TRANS/WP.29/1010
16 April 2004

ДОПОЛНЕНИЕ 3 К ПРАВИЛАМ № 106

(Шины для сельскохозяйственных транспортных средств)

Приложение 10, таблица, включить две новые строчки следующего содержания:

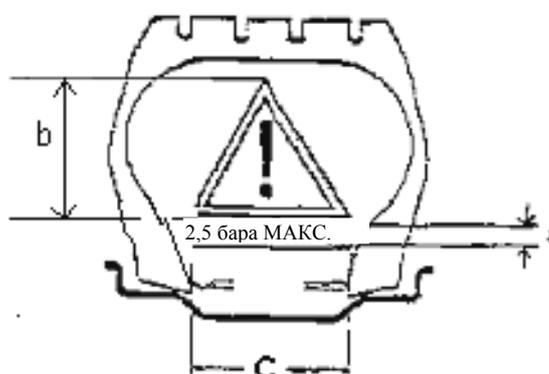
Классификационный код	Номенклатура
.....
I-6	Шины для сельскохозяйственных машин: гладкий протектор
LS-1	Шины для лесопогрузчиков и лесных тракторов: обычный протектор
LS-2
LS-3
LS-4	Шины для лесопогрузчиков и лесных тракторов: неглубокий протектор
.....
